【論点ー3】 立坑構造物の解析モデル変更について(1/2)

1. 概要

屋外重要土木構造物の平面配置図

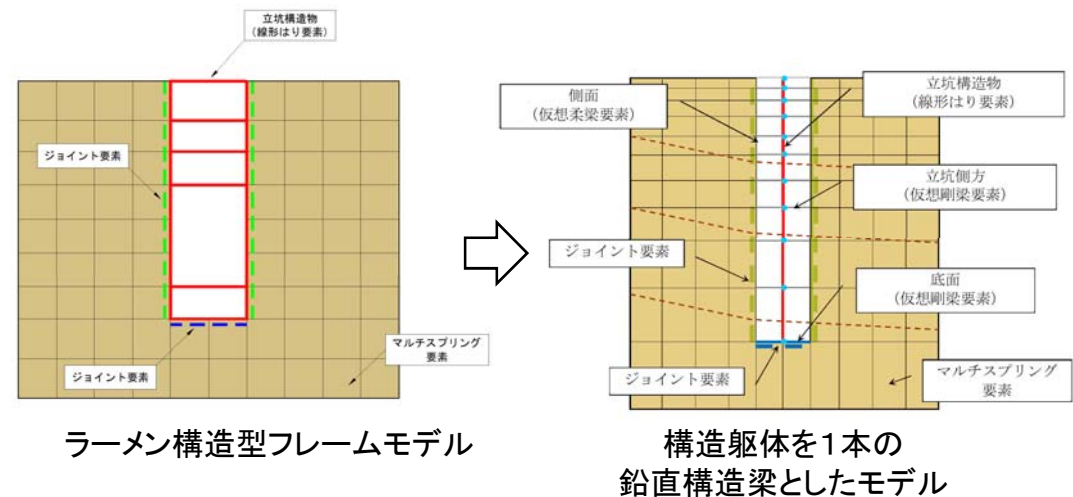
立坑構造の施設としては、円筒形のものとしてSA用海水ピット取水塔，SA用海水ピット，代替淡水貯槽がある。矩形のものとしては、常設代替高圧電源装置用カルバート(立坑部)，常設低圧代替注水系ポンプ室及び緊急用海水ポンプピットがある。

地震応答解析モデルにおいて、円筒形立坑は既工認プラントと同様に構造躯体を1本の鉛直構造梁としてモデル化し、矩形立坑はラーメン構造型フレームとしてモデル化を行っていた。しかし、既工認プラントと同様に1本の鉛直構造梁の解析モデルへ統一することが審査の円滑な進捗のために望ましいと判断し、矩形立坑については解析モデルの変更を行った。
